专业协调01：分栋连厅与一层平面

两户各向外移1.00米；单栋不缩放。上层相对墙轴线x=13.80及15.80米，恢复2米间距。

专业协调02：二、三层临空边缘与屋面

专业协调03：门窗统计与结构待办

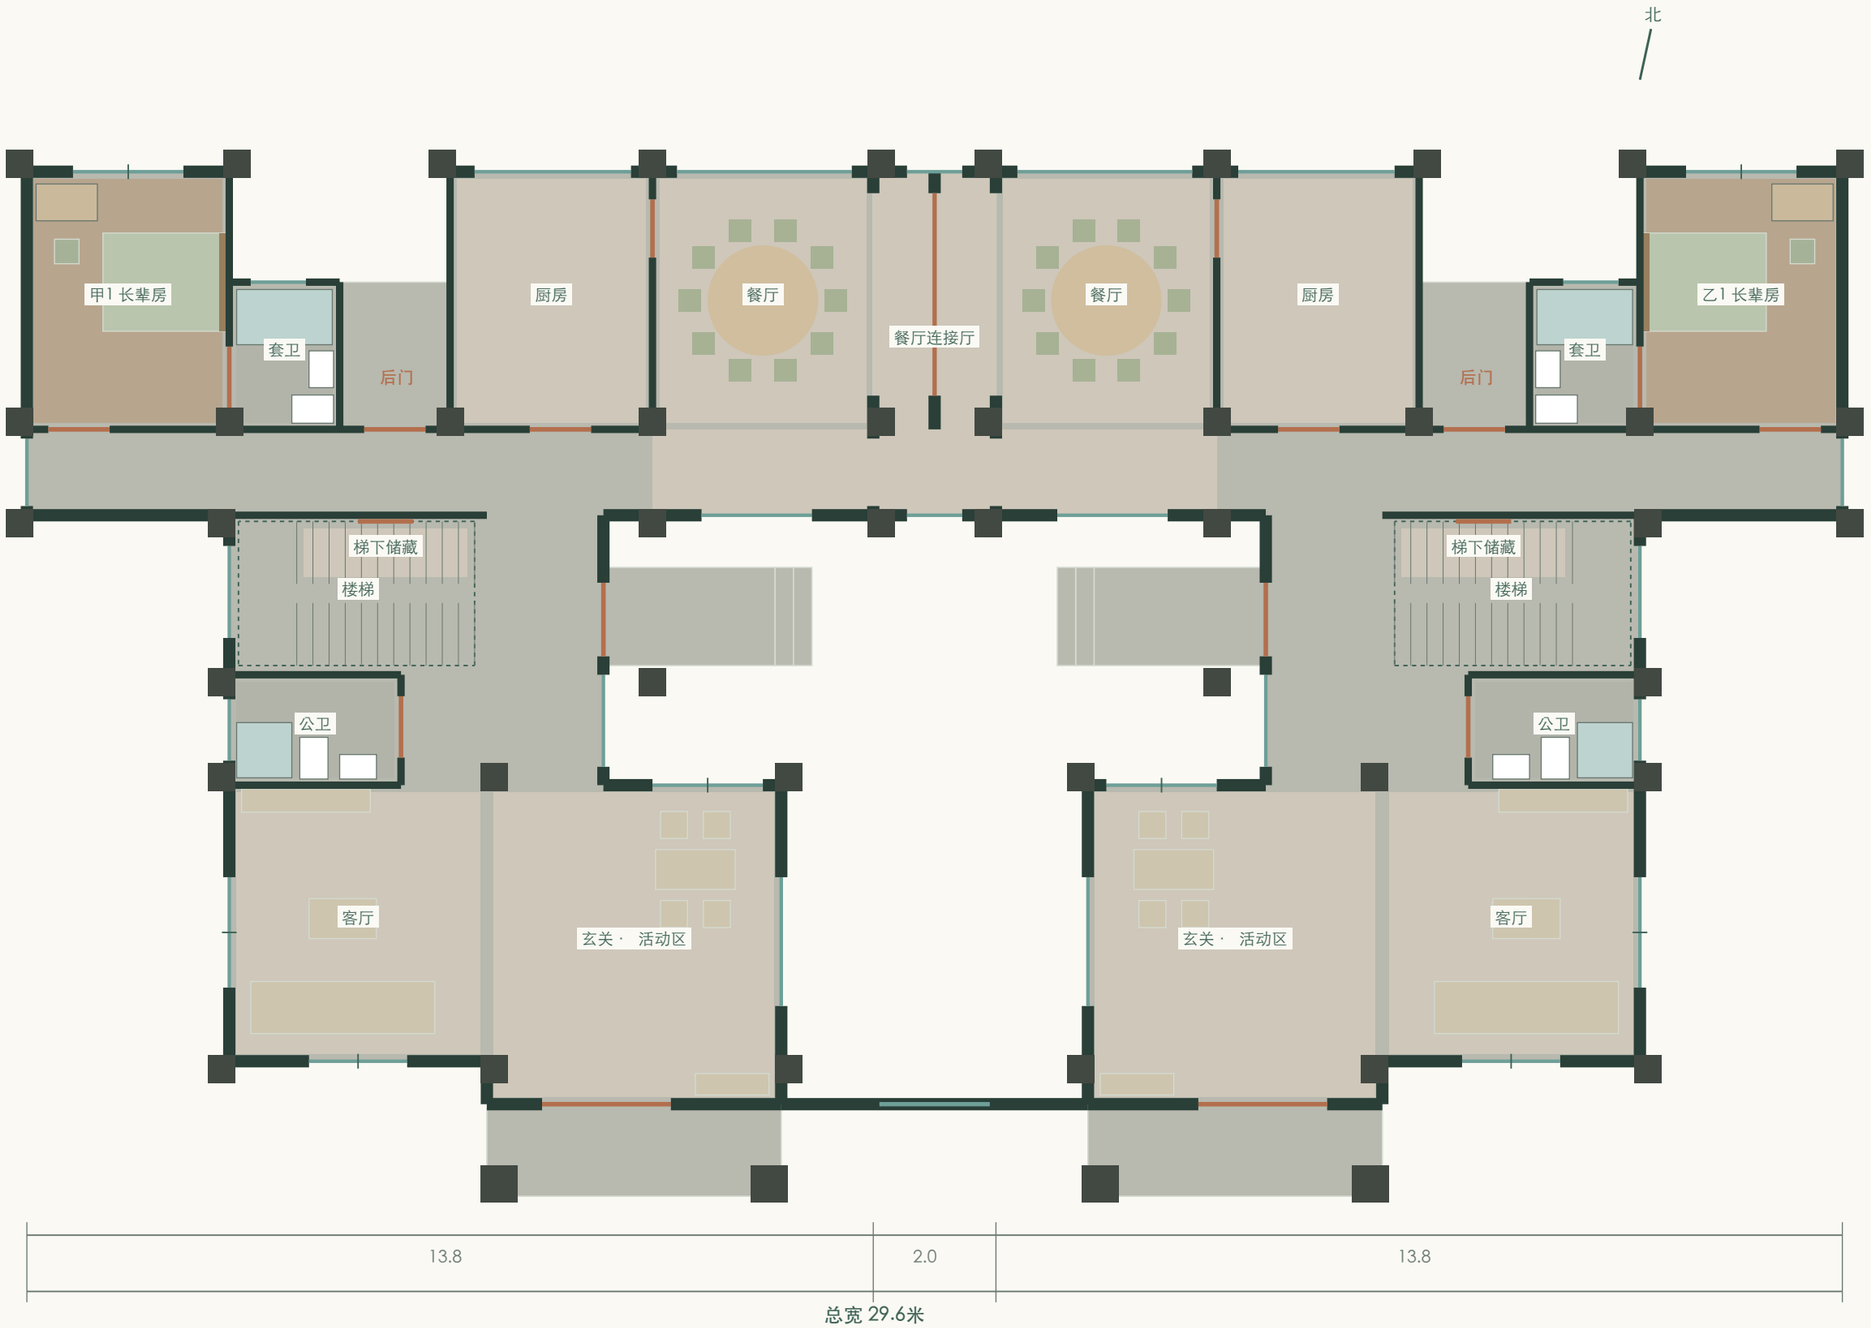
总宽29.60米，单栋开间13.80米，中间2.00米。

一层保留2.00×5.60米连接厅及20席餐厅；二、三层中间不设楼板，相对端墙各补走廊高窗及错位房间侧窗。屋檐内侧外挑600毫米，中央余约800毫米开缝。

餐厅隔断参考洞长3.30米，梁柱与门头承载另定。

一层三角标记新增2处1.00米门洞；X侧门改窗；北侧通道北墙按标记取消，设后门及三级台阶。

天井门洞1.20米，门外平台2.80×1.60米，门扇全开后模型余深超过1.50米；实际净尺寸按门窗深化复核。非施工图，未定配筋与基础。

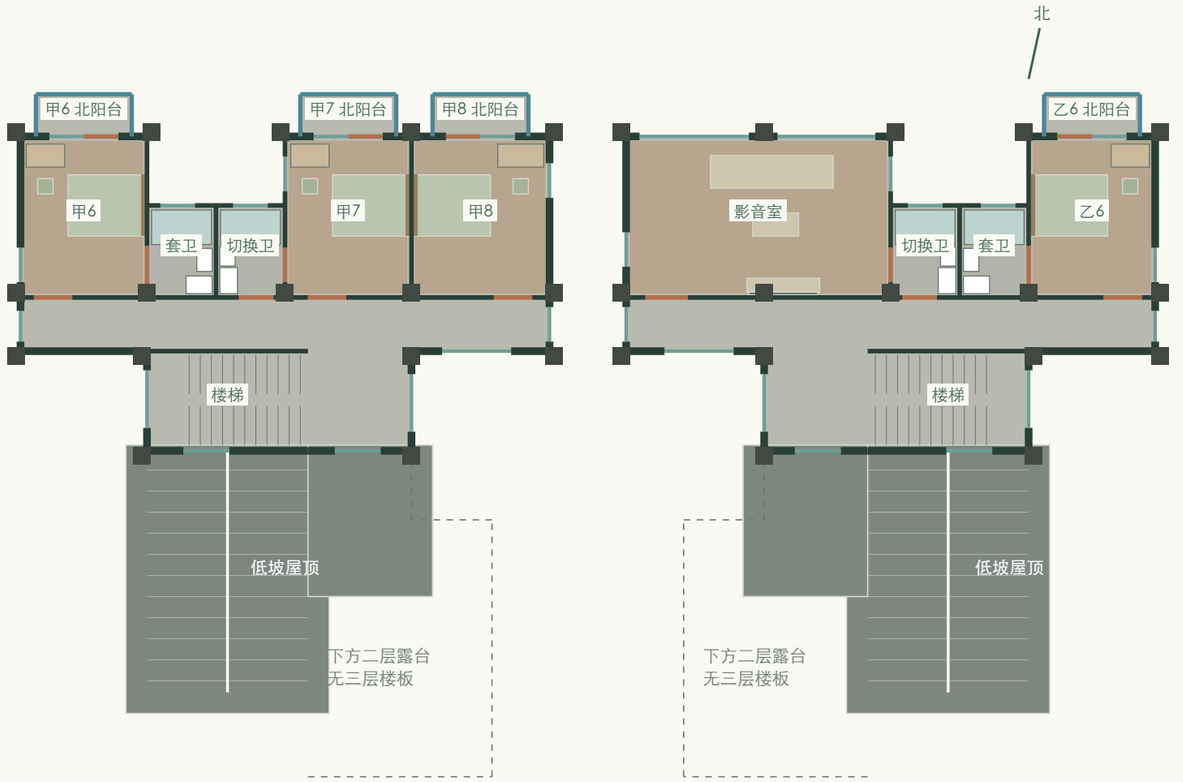
蓝线为保留的露台栏杆；深灰为恢复的走廊墙，青绿为新窗；室内楼板范围保留，北侧增卧室小阳台；内侧主屋顶补600毫米挑檐。

二层：有顶走廊加墙，转折通道补顶，前露台敞开

三层：走廊墙与窗恢复，低坡翼顶延伸，前露台保持露天

前部露台原8段栏杆保留，北侧卧室阳台各三面围护：0.35米暖灰轻质基座，上部哑光暖灰铜细竖杆与扶手，高度暂按1.20米建模；应复核实际完成面高度、竖杆间距、扶手、基座与边梁锚固。

后排主屋顶前坡约18°，楼梯并入连续坡面，二层卧室上方小顶左右约8°分坡，屋脊及侧檐向南约3°降低；三层前部原露台楼板全部取消，不将坡屋面作为可走露台。

相对内墙新增4扇走廊高窗及4扇错位房间侧窗，连接厅前后补2窗。上层2米为墙轴线几何间距；实际净距、采光通风、防火及维护条件须正式核定。

专业协调10：v4挑檐与餐厅界面

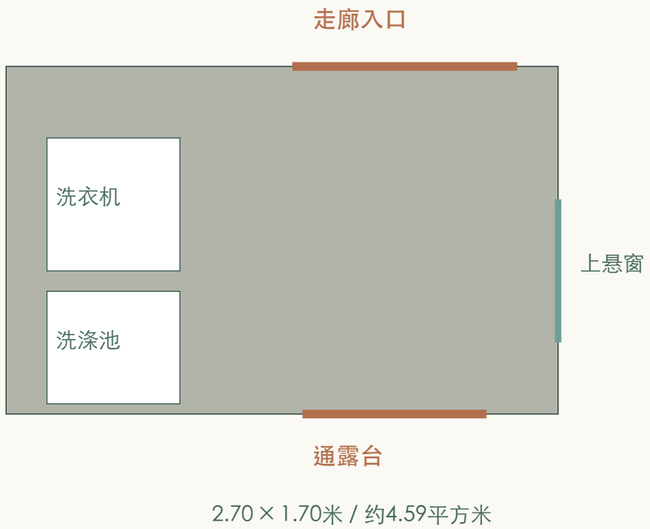
主檐600毫米，低檐550毫米；默认烟陶红；内侧600毫米挑檐分开收边，顶部约800毫米开缝。

主屋面外露边挑出约600毫米；二楼L形低屋面外露边挑出约550毫米。扩大外露檐口，保持原坡面和屋脊高度，采用约60毫米视觉薄檐、深阴影线及外围排水；接上层墙处采用泛水，不将屋面穿入室内。

v4恢复上层2米间距，一层保留2×5.6米连接厅。两户餐厅南侧3.60米轴线范围内的墙和门取消，连通长走廊；西、东端柱及连接厅中部活动隔断保留。地面连续铺暖米灰室内砖；厨房界面、外侧玻璃围护保留。

挑檐悬挑、檩条、抗风连接、檐沟容量、滴水及屋面层厚度须联合设计。模型中的檐口和柱位只用于方案协调。餐厅墙移除时，上部荷载应由正式设计的梁柱体系承担，不能将移墙后的模型当作承载已获确认。

中间4扇走廊窗0.90×1.85米，固定主玻璃配300毫米外开窄扇；4扇房间侧窗0.90×1.60米，沿用旧版错位及半透玻璃，整扇外开。连接厅前后各补1窗。南端墙长5.00米、高2.20米，保留1.80米装饰花窗。屋檐落地黑色管线从外观模型移除，实际排水系统仍须正式设计。

二层洗衣间 / 1:30

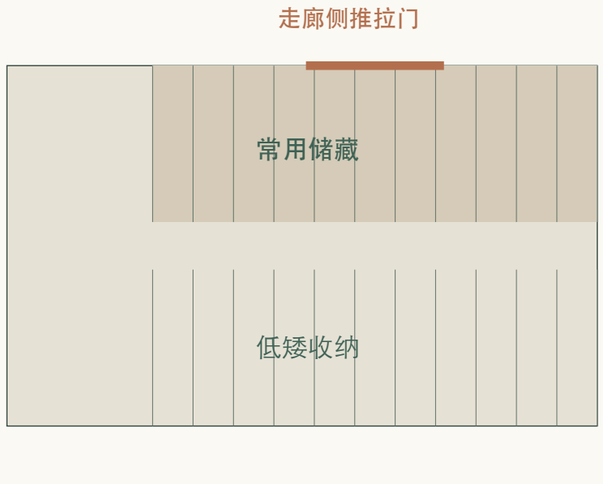
两户镜像设置；走廊—洗衣间—露台双门连通，梯下单扇推拉门。

2.70 × 1.70米 / 约4.59平方米

洗衣间：占用每户二层露台北侧一角；现有走廊门保留，新增南侧露台门。洗衣机与洗涤池靠同侧布置，门扇避开设备；东侧上悬窗通风，地面暖灰湿区砖。轻质墙、屋面、设备荷载、防水和排水须联合设计。
